**RRG. 271.5.2015**  
(nr ref. postępowania)

### Wyjaśnienie Specyfikacji Istotnych Warunków Zamówienia

Dotyczy postępowania o udzielenie zamówienia publicznego na zadanie pn. **”Budowa kaplicy cmentarnej wraz z domem przedpogrzebowym, miejscami postojowymi, przyłączami: wody, kanalizacji deszczowej i sanitarnej, instalacją wody oraz wewnętrzną instalacją elektryczną, w Dynowie przy ul. Grunwaldzkiej”**.

## SCHODY WEWNĘTRZNE WACHLARZOWE DREWNIANE

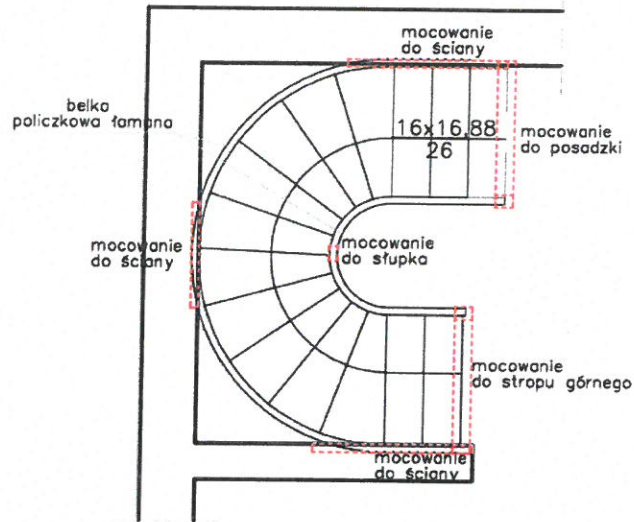
Proszę o zamieszczenie schematu i wytycznych do projektowanych schodów wachlarzowych w celu dokonania porównywalnych wycen przez wykonawców.

W załączeniu schemat i wytyczne do projektowanych schodów wewnętrznych wachlarzowych - załącznik nr 2.

Schody wewnętrzne na chór wachlarzowe drewniane wg indywidualnego rozwiązania. Stopnie z drewna dębowego lakierowane. Balustrada schodów stalowa typowa z pochwytami drewnianymi.

Schemat schodów wachlarzowych

Stopnie z drewna dębowego lakierowane.

Przykład schodów, o konstrukcji w jakiej zaprojektowano schody wewnętrzne prowadzące na chór kaplicy cmentarnej wraz z domem przedpogrzebowym w Dynowie.

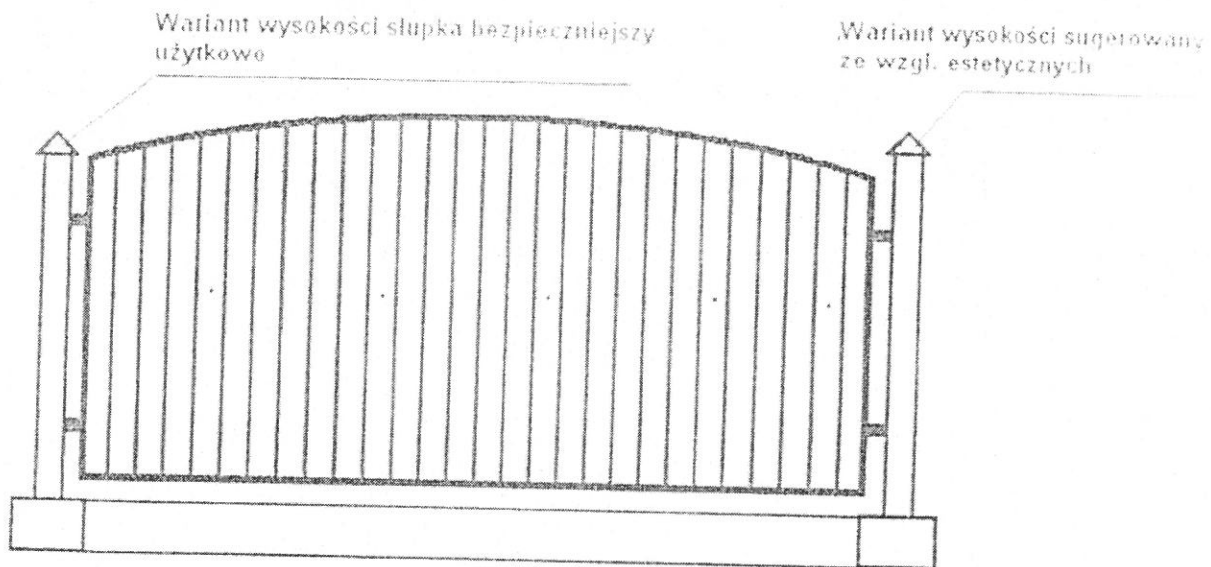
Proszę o zamieszczenie opisu i rysunków projektowanych balustrad.

Konstrukcja: Słupek profil z/g 80x80, Wypełnienie przesła: pręt 12x12,  
Obramowanie: profil z/g 30x30x3 lub 35x35x2

Balustrada schodów oraz okalająca chór stalowa typowa malowana proszkowo na czarno z pochwytami drewnianymi. Słupki oraz poręcze balustrady drewniane, dębowe. Pręty wykonane ze stali.
